# Participation à l'Enquête publique - Projet Industriel éolien de Froissy et Noirémont

Nous vous adressons nos remarques et questions concernant les éléments mis à disposition du public pour ce projet.

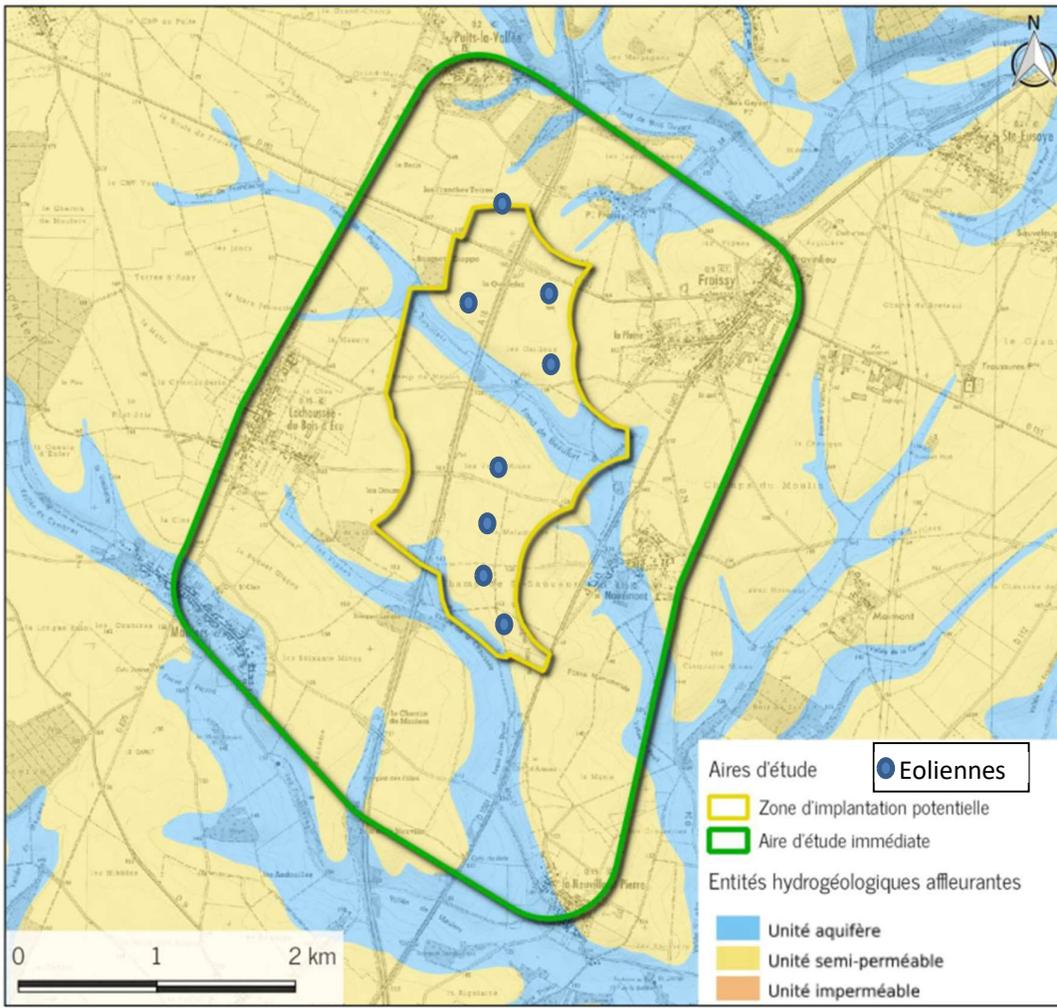
Les documents produits en annexe 2 attestent des signatures, entre 2017 et 2019, des propriétaires des parcelles selon des **conditions différentes** pour certaines éoliennes :

E1 - E3 - E6 - E8 : « excavation des fondations sur une profondeur de UN mètre »

E2 – E4 - E5 - E7 - « excavation de la totalité des fondations »

- Cette différence est-elle justifiée par l'industriel ?
-

*Cette différence s'explique par le fait qu'à partir de 2019 le porteur de projet c'est engagé à aller au-delà de la réglementation en vigueur à cette date et donc d'excaver les fondations dans leur intégralité.*

Carte de 2022, p15 contexte éolien

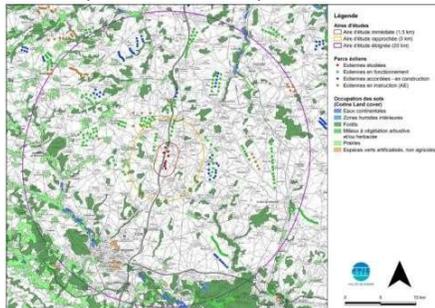
**Ainsi, la carte du contexte éolien présentée à plusieurs endroits dans le dossier (p 15, p 51 ) et remise à jour en décembre 2022 à la suite des observations de l'Autorité environnementale (MRAE), n'est pas complète.**

Plusieurs projets dont l'instruction n'est pas purgée des recours **ne figurent pas sur la carte la plus récente** :

- Francastel/Rotangy/Auchy-la-Montagne/Viefvillers (Moulin Malinot) : éoliennes manquantes
- Croissy-sur-Celle/Blancfossé (Cressonnière) : n'apparaît sur aucune des 2 cartes : recours probable
- Monsures : apparaît comme autorisé/constitué en 2018 (carte p 52) mais disparu en 2022 - recours en cours en 2023
- Essertaux : recours possible
- Etc.

AE 2.2 EIE p 72 - Risque de remontée de nappe

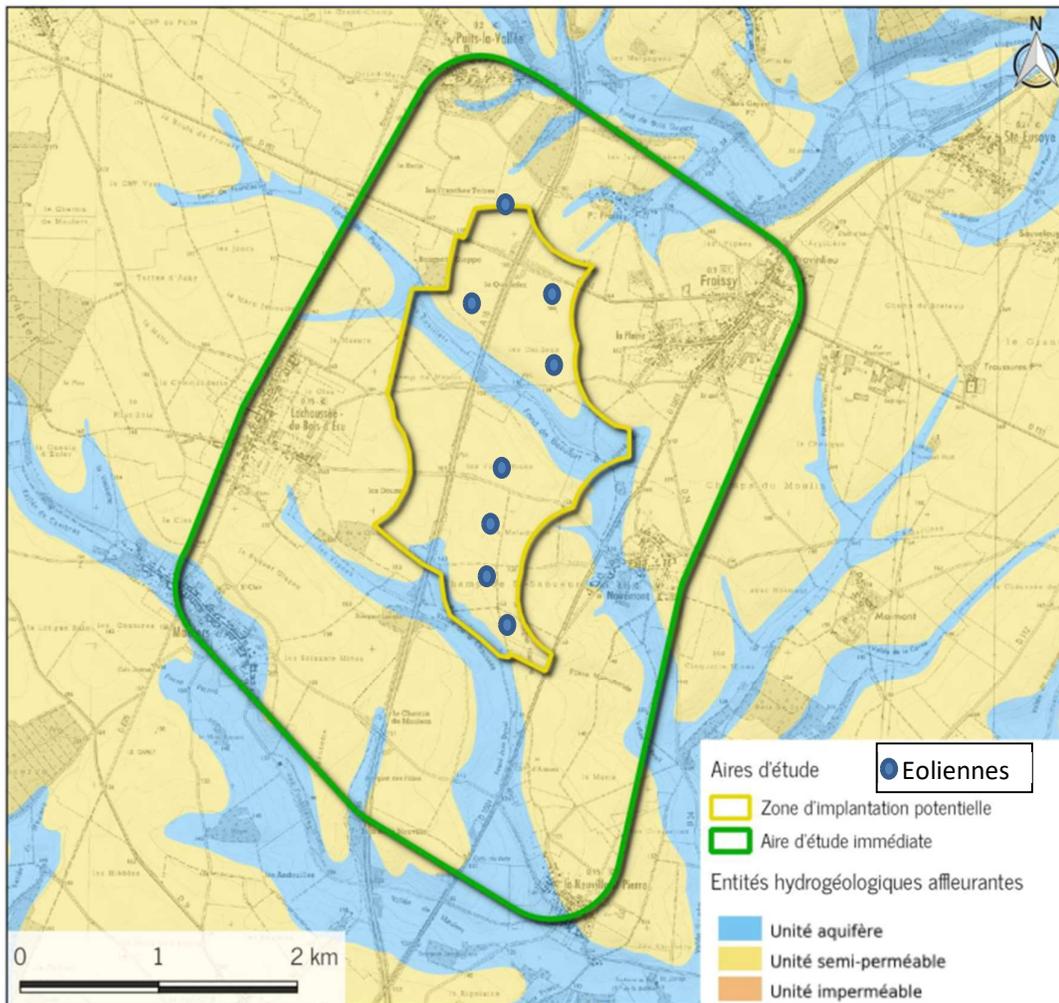
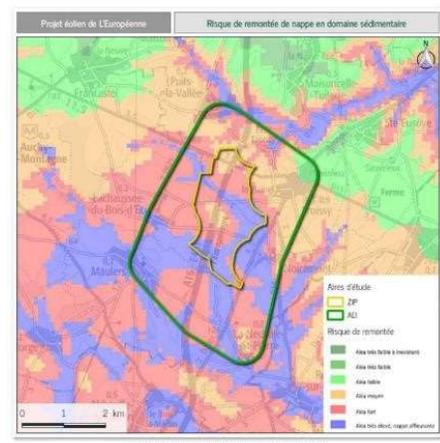
Une autre carte montre que le site est sujet à un **risque de remontée de nappe**,

« Le sud et l'est de la zone d'implantation potentielle sont des zones à **sensibilité très forte, avec une nappe affleurante**. Le reste de la ZIP a une sensibilité forte à moyenne. **Les fondations des éoliennes devront faire l'objet d'une étude géotechnique pour tenir compte de ce type de risque** »

- Faut-il attendre l'installation des éoliennes pour faire une expertise géotechnique appropriée ? ce n'est pas acceptable les études doivent être faites en amont et risque bien sûr de monter que le projet n'est pas faisable sans risque

- A l'heure ou la ressource en eau devient un sujet de préoccupation majeur, et considérant le risque de pollution mentionné, n'est-il pas temps de reconsidérer les enjeux du projet sur ce point ?

Ce type de contraintes est régulièrement rencontré sur les sites d'implantations d'Eoliennes en plaine, les fondations sont donc construites avec des préconisations particulières inhérentes à ce risque connu et maîtrisé et n'empêche en rien la construction d'une éolienne.

Ci-dessus les éoliennes ont été ajoutées à la carte des entités hydrogéologiques affleurantes (Cf. AE 2.2 EIE p 67) et nous pouvons constater qu'elles n'y sont pas implantées de ce fait les éoliennes et leurs fondations ne peuvent pas participer à la pollution de surface décrite.

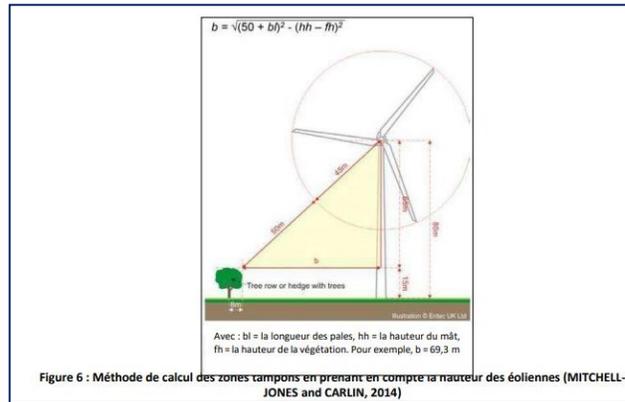
**-Les éoliennes du projet envisagent une garde au sol de 20 m**

**-5 des 8 éoliennes sont prévues à moins de 200 m des boisements** : E2 – E3 – E4 – E5 – E8 (Cf Avis MRAe)

Concernant la garde au sol et la distance aux zones boisées, comme évoqué ce sont des recommandations qui peuvent être localement adaptée au contexte paysager et à l'activité chiroptérologique d'un site.

Eolienne60, Effets cumulés et déplacements de l'avifaune, carte révisée, mars 2023

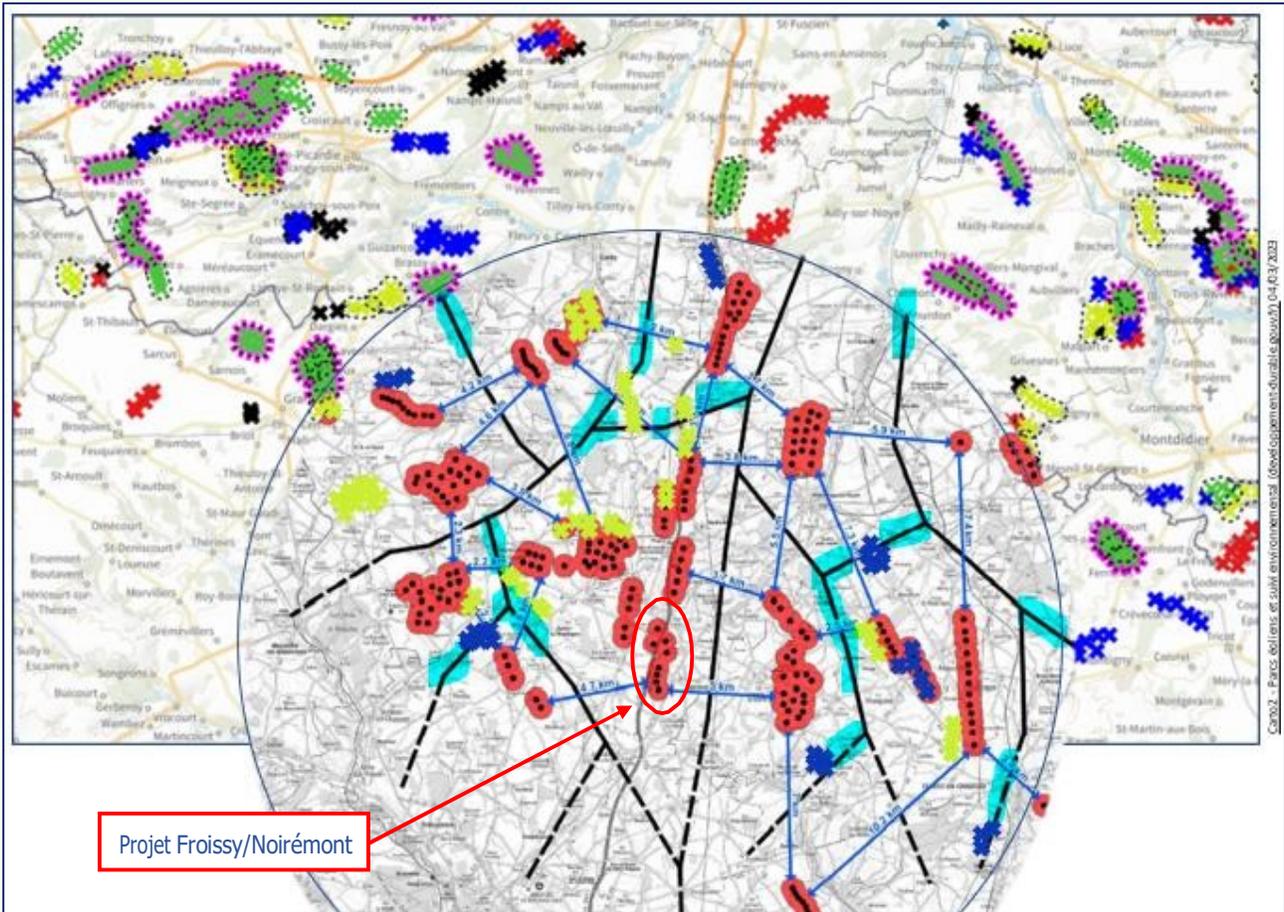
Nous avons retravaillé cette même carte (voir ci-dessous) , en la situant dans un contexte élargi (cartographie de la DREAL) et en la complétant avec les projets manquants :

Il ne subsiste qu'un seul « passage libre » pour le déplacement possible de l'avifaune, orienté Nord/Sud à l'Est du projet....Ce qui semble bien peu pour un site localisé sur un axe majeur de migration à l'échelle régionale ! L'étude du porteur de projet n'est pas recevable.
